品番	TBV03416J	品名	壁付サーモスタット混合水栓	1 / 3
----	-----------	----	---------------	-------

金具補修品互換性情報	製品の前期型品・後期型品を識別し、それぞれに対応した補修品を選定してください。	2_A1_0070
------------	---	-----------

件名	アーチハンドル補修時の注意情報					
対象製品	TBV03435J、TBV03435Z、TBV03436J、TBV03436Z、TBV03440J、TBV03441J、TBV03441Z	TBV03454J、TBV03414J、TBV03414J1、TBV03414Z、TBV03414Z1、TBV03415J、TBV03415J1	TBV03415Z、TBV03415Z1、TBV03416J、TBV03416Z、TBV03416ZA、TBV03417J、TBV03417Z	TBV03417ZA、TBV03425J、TBV03452J、TBV03452Z、TBY01405J、TBY01405J1	TBY01405Z、TBY01405Z1、TBY01406J、TBY01406Z、TBY01406ZA	他

新旧製品識別方法

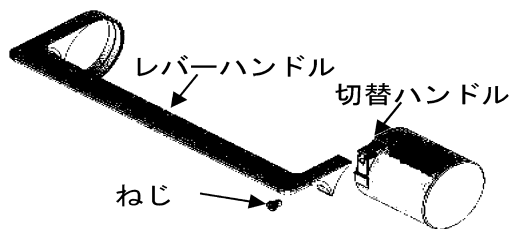
前期型品	切替時期 2023年11月	後期型品
<p>製造ロット 2023年10月31日まで</p> <p>切替ハンドル ねじを外した内部形状</p>  <p>めねじ 切替ハンドル ねじ 小さな突起</p> <p>現物での突起見え方</p>		<p>製造ロット 2023年11月1日以降</p> <p>切替ハンドル ねじを外した内部形状</p>  <p>めねじ 溝 大きな突起</p> <p>現物での突起見え方</p>
<p>製造年月日の確認方法</p> <p>例) 230405=2023年4月5日</p>

注意 切替ハンドル、レバーハンドル、ねじのセットで新旧互換があります。各部品のみでの交換では新旧互換がありません。

ねじ緩み補修の際は、TH5D0477（切替ハンドル、レバーハンドル、ねじセット）で交換ください。

ねじ緩み補修以外の補修でねじだけ手配な場合は後期型品とはねじ長さが異なりますのでご注意ください。
前記型品用：TH61504M
（後期型品用：分解図参照）
